## **SEZNAM DOKLADŮ**

**Úprava horní části Vratislavova náměstí v Novém Městě na Moravě**

## **Vyjádření města k projektové dokumentaci pro územní a stavební řízení stavebního záměru – „Úprava horní části Vratislavova náměstí v Novém Městě na Moravě“**

## ZÁVAZNÉ STANOVISKO

**1) Úpravy povrchů chodníků a zeleň v parku - úpravy určené pro ohlášení stavby.**

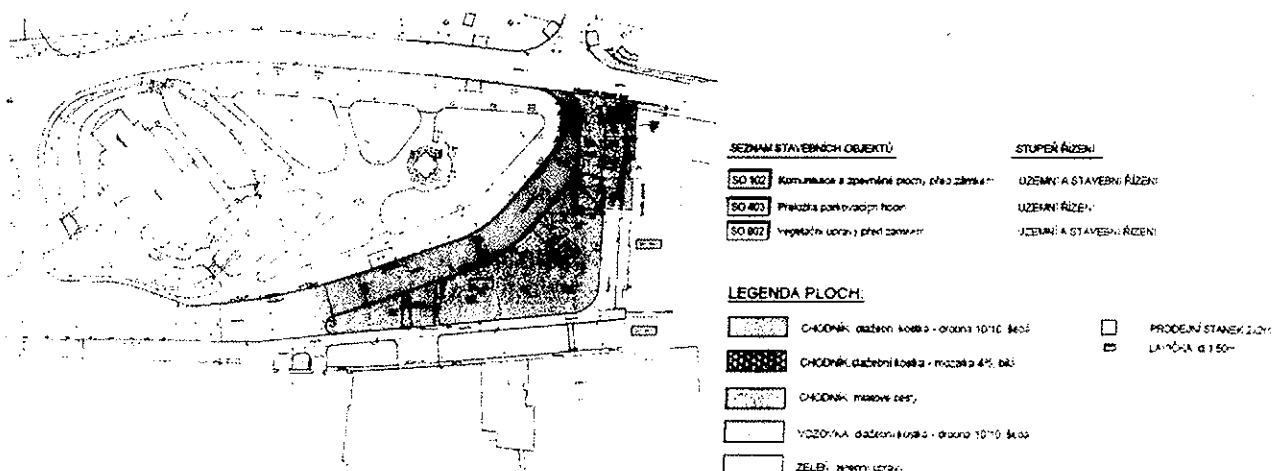
**Úpravy podléhající ohlášení stavby – v PD přiložena samostatná situace se zakreslenými změnami pro ohlášení stavby – řeší povrchy chodníků a zeleň parku. Současné povrchy jsou asfaltové a hliněné. Nové chodníky budou řešeny částečně ze žulové šedé kostky 10/10 (na přístupových místech a u přechodů) a z malé žulové mozaikové kostky 4/6 bílé k odlišení dlažby pro handicapované. Pochůzí cestičky a prostory pro stánky jsou řešeny z nepevněného mlatového povrchu lemovaného žulovou kostkou. Dochází ke změnám v počtu i velikosti propojovacích cestiček. Součástí projektu k ohlášení je i úprava zeleně zahrnující odstranění doplňkové zeleně, která nepředstavuje páteřní osázení parku. Návrh počítá s možností osazení mobilního pódia a dočasným umístěním dřevěných stánků. Návrh počítá s umístěním nájezdové rampy u kostela, která však není předmětem tohoto návrhu a není podrobně řešena. Současně si návrh vyžádá úpravu, přesuny, novou výsadbu a kácení stávající zeleně. Sadové úpravy a náhradní výsadba bude předmětem samostatné projektové dokumentace.**

**2) Úpravy diagonální komunikace, úprava parkoviště před starou poštou (bývalým pivovarem) - úpravy pro územní řízení**

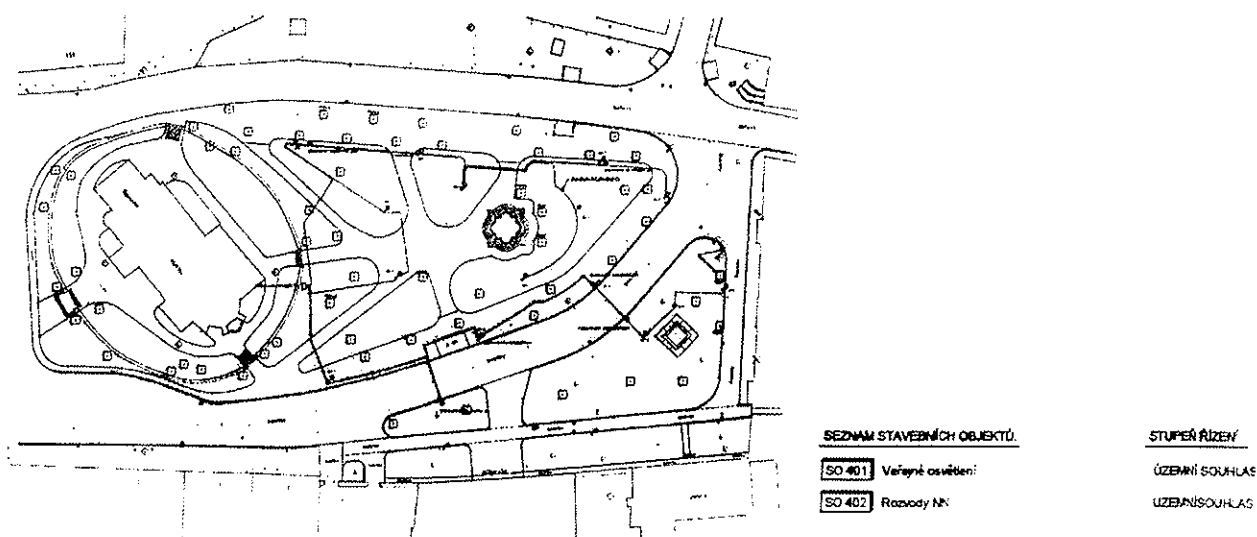
**Úpravy podléhající územnímu a stavebnímu řízení – řeší pěší komunikace a zpevněné cesty před zámek, přeložku parkovacích hodin a vegetační úpravy před zámek. Návrh počítá s předlážděním stávající 8 m široké diagonální komunikace a úpravu nivelety, stejně jako příčných sklonů vozovky. Materiálem zadláždění je šedá žulová kostka 10/10. Vozovka bude sloužit pouze pro pěší. Před bývalou poštou dochází k úpravě dnes velmi chaotického parkování vozidel kumulací kolmého stání při chodníku. Návrh počítá s možností parkování 8 vozidel včetně 1 pro vozíčkáře. Plocha je řešena v pojezdové žulové šedé kostce 10/10 cm. Odvodnění je řešeno do stávajících vpustí a nepočítá se s osazováním nových. Stávající povrch nástupů pro přechody pro chodce řešený ze zámkové dlažby bude nahrazen žulovou šedou kostkou v kombinaci s kontrastní bílou mozaikou 4/6 cm a pásem hladké dlažby v šířce 30 cm. V prostoru parku je navrženo 12 ks nových sloupů veřejného osvětlení. Zásuvkové rozvaděče budou integrovány do sloupů veřejného osvětlení, dva jsou navrženy jako solitérní prvek (před sochou a před zámek). Je navrženo 15 ks laviček a místa pro 4 ks stánků.**

1. **K předláždění hlavní komunikace bude použita stávající žulová kostka 10/10 cm. Chybějící bude doplněna odpovídajícím druhem dlažby.**
2. **Jako rušivé považujeme umístění zásuvkových rozvaděčů do exponovaných míst před nástupy ke kulturním památkám. Jejich podoba však dosud není známa (nízké?, vysoké?, plastové?). Umístění, způsob osazení a jejich podoba v prostoru bude s orgány památkové péče projednána. Při**

3. V dalším stupni PD bude specifikován typ svítidel, podoba městského mobiliáře (koše, lavičky).
4. Úprava zeleně, včetně návrhu nové výsadby bude konzultován s odborným pracovníkem, specialistou na zeleň měst a parků Ing. Jaroslavou Musilovou, ÚOP NPU v Telči, tel. 725 590 597. Se zásadní změnou vzrostlé zeleně dochází v souvislosti s umístěním nové nájezdové rampy u zadního schodiště ke kostelu, která není předmětem této dokumentace, proto plánované kácení a náhradní zeleň bude konzultováno s kompetentní osobou při jejím řešení.

5. Před dalším stupněm PD nutno prověřit situaci v blízkosti mohutné jedle, kde by mohlo stavebními pracemi dojít k poškození kořenového systému nebo redukci větví, což se jeví jako nežádoucí. V této souvislosti apelujeme na nutnost zajištění garantované odborné firmy při úpravě stávající zeleně, aby nedošlo k jejímu nevratnému poškození.
